## Modulo per la presentazione delle osservazioni per i piani/programmi/progetti sottoposti a procedimenti di valutazione ambientale di competenza statale

**Progetto di un impianto eolico denominato "Parco Eolico Colobraro Tursi", costituito da 10 aerogeneratori di potenza nominale pari a 6 MW, per una potenza complessiva di 60 MW, da realizzarsi nel territorio dei Comuni di Colobraro e Tursi (MT), con opere di connessione alla RTN ricadenti anche nel Comune di Sant'Arcangelo (PZ). Codice pratica MY TERNA n. 202000607**

Osservazioni nst senise

MAPPA Valutazione dei perimetri della IBA195 e della ZPS IT9210275

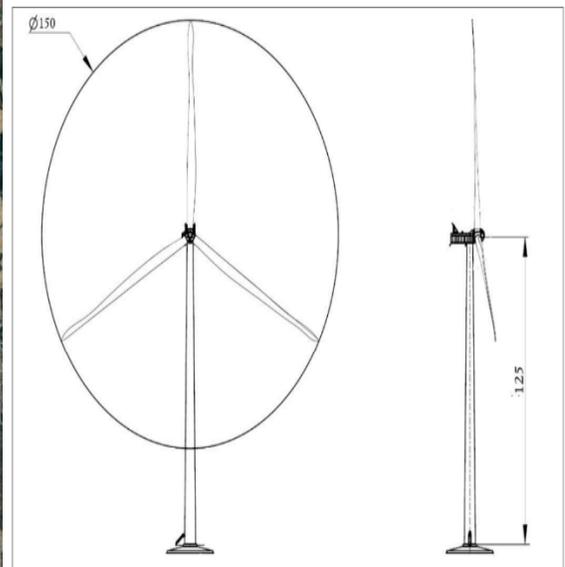
Le torri eoliche alte 126 mt con rotore di 150 mt (**max alt 201 mt**) lambiscono il lago di Montecotugno e il parco Nazionale del Pollino, SIC, ZPS e IBA (vedi raffronto delle mappe seguenti d'impatto sulle aree SIC – ZPS e IBA), alcune delle quali in un raggio inferiore a 2000 mt (entro i buffer regionali rispetto) ed alcune nel buffer di rispetto previsti per le aree IBA (Important Birds Areas)

Figura 2.1.1: Profilo aerogeneratore V150 - 6,0 MWp - HH = 125 m - D = 150 m

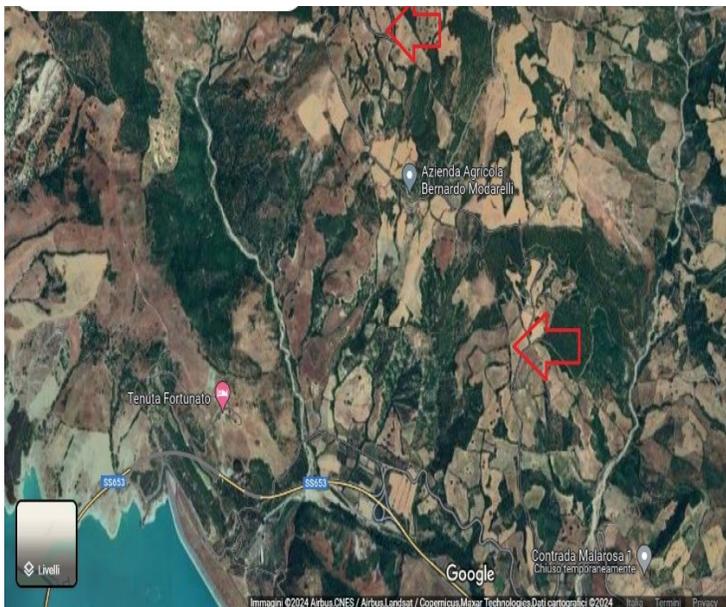
Le torri eoliche alte 126 mt con rotore di 150 mt (**max alt 201 mt**) lambiscono il lago di Montecotugno e il parco Nazionale del Pollino

Nel progetto non sono state simulate su scala la dimensione impattante delle torri sul lago, sul parco e sui borghi pertinenti

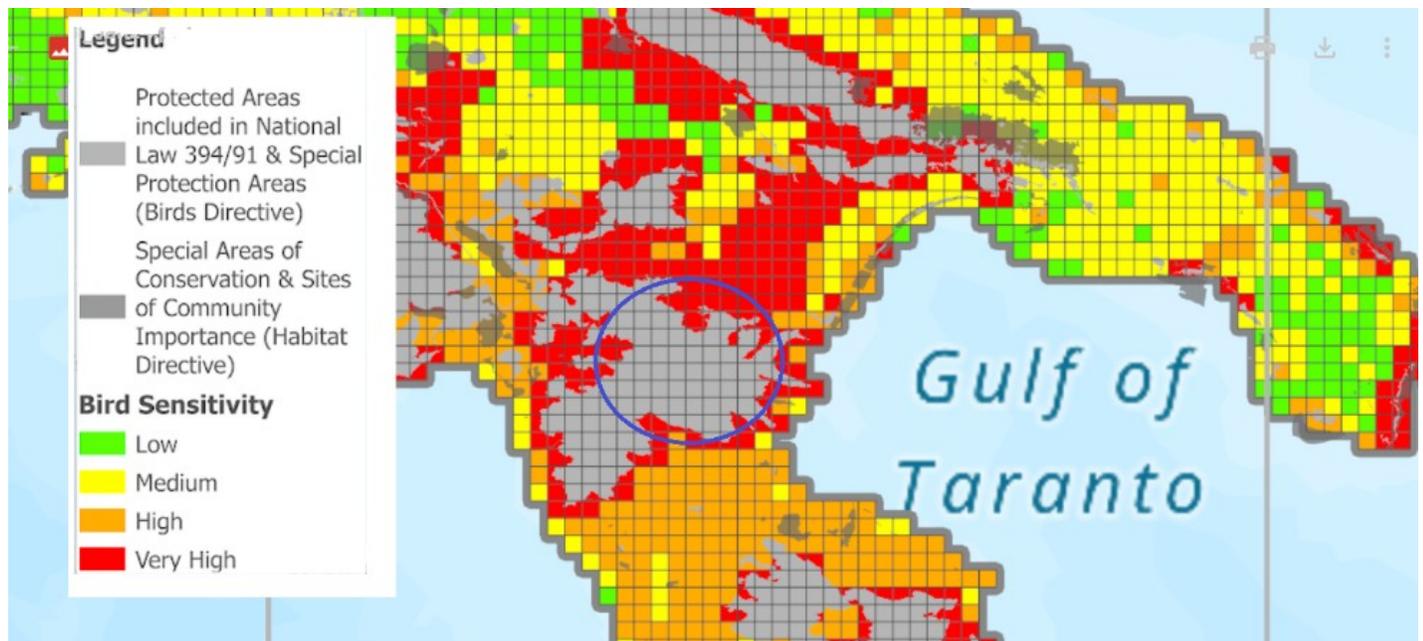
Il lago inoltre è diventato l'habitat dei fenicotteri

**Da uno studio Lipu sugli impianti eolici on shore l'area in oggetto risulterebbe come area di conservazione SIC. Con bird sensitivity Very High (area con sensibilità agli uccelli molto alta)**

Carta dei vincoli area

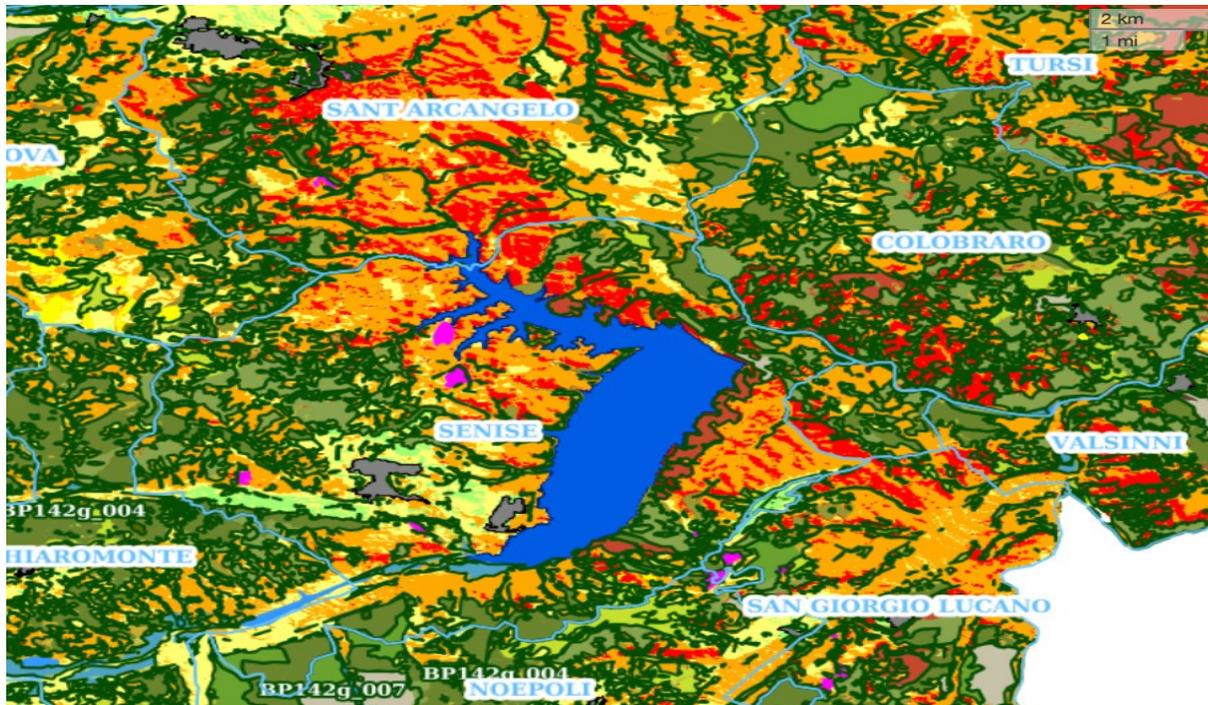
Per l'area in oggetto dell'intervento in progetto, inoltre, vigono particolari vincoli idrogeologici per il fatto che ricade in zone ad alta e media vulnerabilità. Interventi antropici industriali, pertanto, su queste aree in cui insistono boschi e macchia mediterranea altamente minacciate da incendi (vedi mappe che seguono) di cui lo studio VIA tiene parzialmente conto (sulle aree percorse dal fuoco vigono norme di inedificabilità e di interventi e opere di qualsiasi tipo e natura).

### Impatti punto osservazione avifauna sul lago di Montecotugno

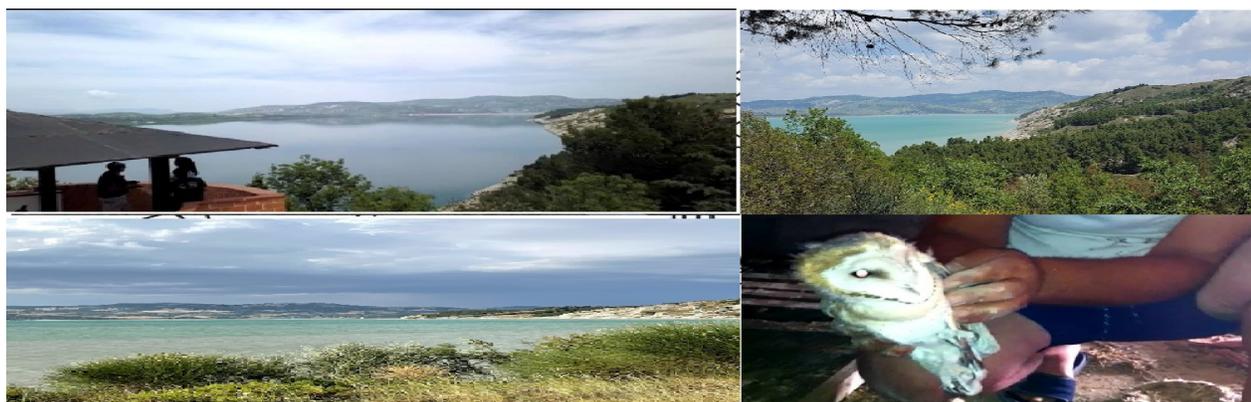
All'interno del Parco Nazionale del Pollino , sul Lago di Montecotugno in località Castelmarino a Senise, si trova l'OSSERVATORIO AVIFAUNISTICO, un centro osservazione, studi e ricerca per l'avifauna. Arroccato su di un promontorio che si affaccia sul Lago consente un'ampia visione di tutto il territorio circostante

Sarebbe assurdo ed impensabile osservare le specie che si sfracellano contro le pale eoliche in movimento.
